*Ministero dell' Ambiente
e della Sicurezza Energetica*

OGGETTO: [ID 9041]: Valutazione preliminare ai sensi dell'art. 6, c. 9 del D. Lgs. 152/2006. S.P. 59 Lavori di ammodernamento del tronco Maglie/Otranto (tra il km 985+000 ed il km 999+000) con adeguamento alla sez. III C.N.R. 78/80. Completamento della rampa di uscita per Minervino di Lecce con innesto sulla S.P. 59 mediante intersezione a rotatoria - lavori complementari - intervento n.4. Comunicazione esito valutazione.

Oggetto della richiesta di valutazione preliminare

Figura 2: Itinerario da Maglie verso Minervino di Lecce con indicazione della viabilità interpoderale (freccia rossa) (Fonte: Documentazione di chiarimento)

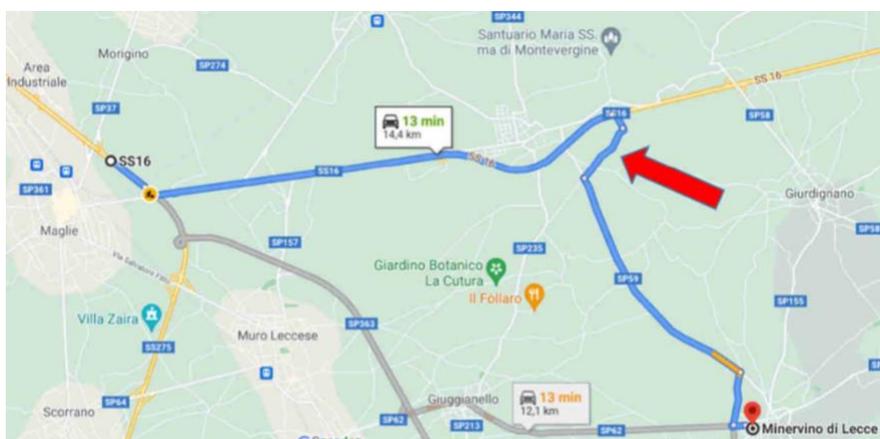
In riscontro alla richiesta della scrivente di cui alla predetta nota del 21/12/2022, nei chiarimenti del 24/01/2023 il proponente riporta che finalità principale dello svincolo della S.S. 16 “Adriatica”, previsto solo in uscita, è la risoluzione dei disagi che si creano nella percorrenza della strada statale in direzione Maglie-Minervino, per effetto delle errate informazioni fornite dai navigatori satellitari, che indicano come percorso più agevole quello indicato nella figura sotto riportata, con il passaggio sulla strada interpoderale, indicata con la freccia rossa, non idonea all'uopo. Infatti, anche se viene indicata come una viabilità di servizio, in realtà presenta una sezione stradale non adatta al passaggio di due veicoli, ed è individuata dalla segnaletica verticale come itinerario ciclo turistico.

Secondo quanto indicato nei citati chiarimenti, tali disagi non si riscontrano nelle direzioni Minervino-Maglie e Minervino-Otranto. Nei chiarimenti del 24/01/2023 il proponente riporta, altresì, che la realizzazione dello svincolo permetterà di evitare:

Figura 4: Stralcio planimetrico di progetto (a sinistra) e fotoinserimento dello svincolo (a destra) (Fonte: Lista di controllo)

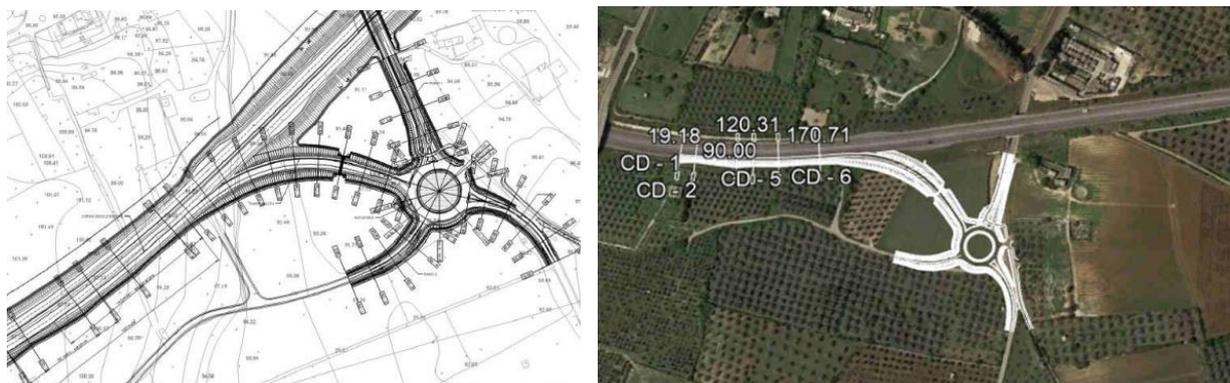
La configurazione dello svincolo di Minervino di Lecce tra la SS 16 e la SP59 prevede:

- La realizzazione della corsia di decelerazione dalla S.S. 16;
- La realizzazione di una rampa di uscita;
- La realizzazione una rotatoria ad intersezione con la S.P. 59 con diametro di 50 m;
- La sistemazione delle immissioni dei rami a monte e valle della rotatoria (Rami 1 e 3) della strada provinciale S.P. 59;
- La connessione della rotatoria alla viabilità locale a sud della SS16 (lato Minervino).
